PARECER 011/2024 - CEIV

PARECER 011/2024 - CEIV
COMISSÃO PERMANENTE DE ANÁLISE DE ESTUDO DE IMPACTO DE VIZINHANÇA
(CEIV)

Processo Administrativo nº: 5.898/2022 (1Doc)

Projeto: Hotel e SPA da Barra

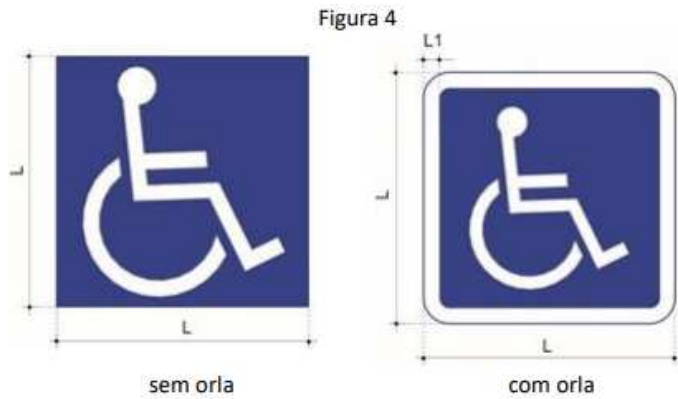
- Rever as sinalizações das vagas de PNE e de idosos, conforme Resolução Contran nº 965/2022 (anexos) e imagens a seguir:

4ª Consideração CEIV: Atendido.

Quadro 1 – Características do Símbolo Internacional de Acesso (SIA)

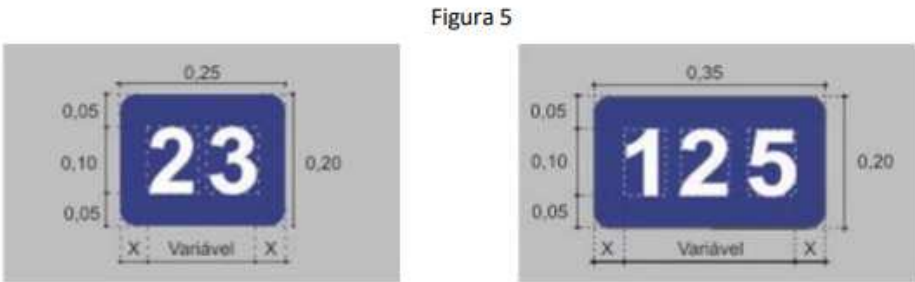
- Implantar as sinalizações/dimensões do Símbolo Internacional de Acesso – SAI e das numerações das vagas PNE, conforme Resolução Contran nº 965/2022 (anexos) e imagens a seguir:

Todas as vagas reservadas em áreas de estacionamento privado de uso coletivo devem ser numeradas. O numeral deve ter altura de 0,10m, na cor branca, inserido num retângulo azul, conforme exemplo de aplicação da Figura 5, exceto quando o pavimento for também azul, conforme Figura 6.

4ª Consideração CEIV: Atendido.

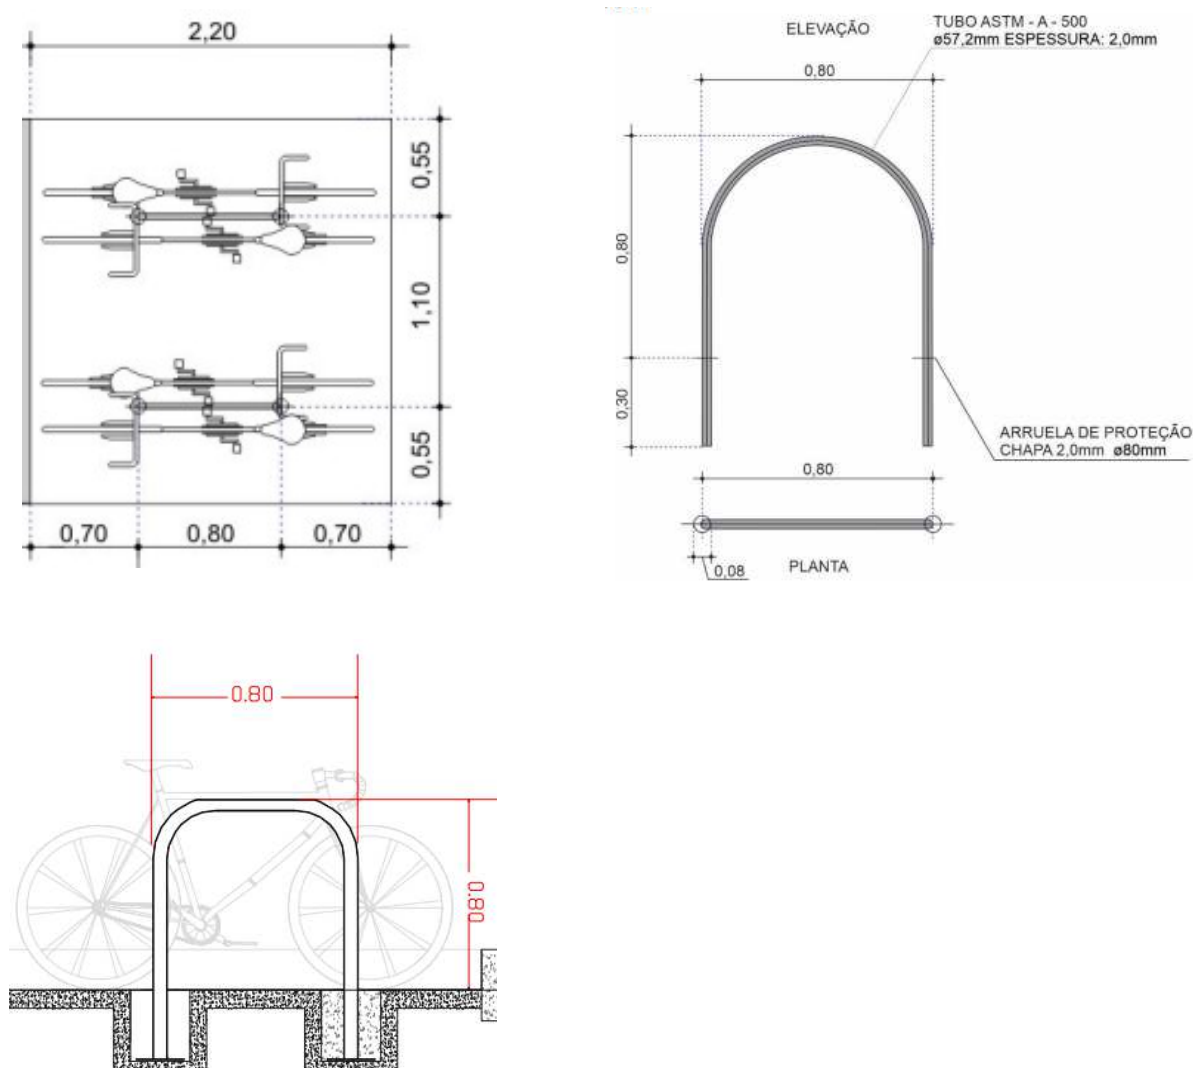
- Além de atualizar as vagas (sinalizações, dimensões e/ou numeração) nas pranchas, é necessário colocar no texto do EIT/EIV, que respeitará e cumprirá as seguintes referências:

- Dimensões e sinalização das vagas gerais (simples, carga/descarga) de automóveis e motociclistas deverão respeitar os Manuais de Sinalização Vertical e Horizontal do Contran (Volume I e IV), regulamentados pela Resolução Contran nº 973/2022;
- Dimensões, sinalização e numeração das vagas PNE e de idosos (automóveis) deverão respeitar a Resolução Contran nº 965/2022 e anexos;

iii. **Dimensões e sinalização das vagas para bicicletas deverão respeitar o Manual de Sinalização Ciclovitário do Contran (Volume VIII), regulamentado pela Resolução Contran nº 973/2022;**

4ª Consideração CEIV: Atendido.

Figura 2 - Largura e altura mínima dos portões de acesso

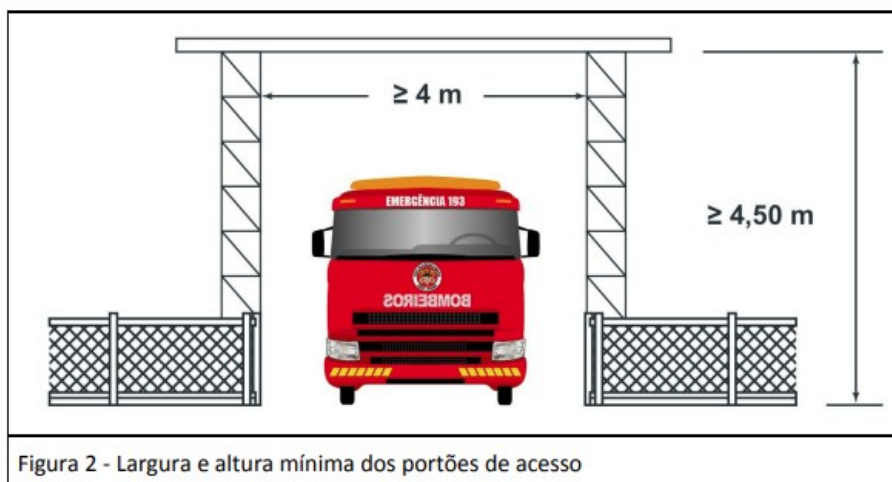
4ª Consideração CEIV: Atendido parcialmente. Considerando a resposta apresentada (“todos os veículos poderão acessar o terreno do empreendimento a qualquer tempo, inclusive o caso de veículos de utilidades públicas e de atendimento a emergência mediante liberação de acesso na guarita”), será necessário verificar o atendimento das Instruções Normativas nº 1 (parte 2) e nº 35, do Corpo de Bombeiros Militar do Estado de Santa Catarina, especialmente o artigo 6º da IN nº 35, que diz sobre o acesso de viatura na edificação. OBS I: informar se os portões de acesso serão basculantes ou de correr, verificando a largura mínima do artigo 6º da IN nº 35. OBS II: verificar se a extensão/projeção da cobertura da guarita (conforme projeto arquitetônico e Anexo 01 - imagens 3D) atenderá a altura livre mínima de 4,5 m, exigida no artigo 6º da IN nº 35. OBS III: segue figura 2, da IN nº 35, para fins de verificação e atendimento:
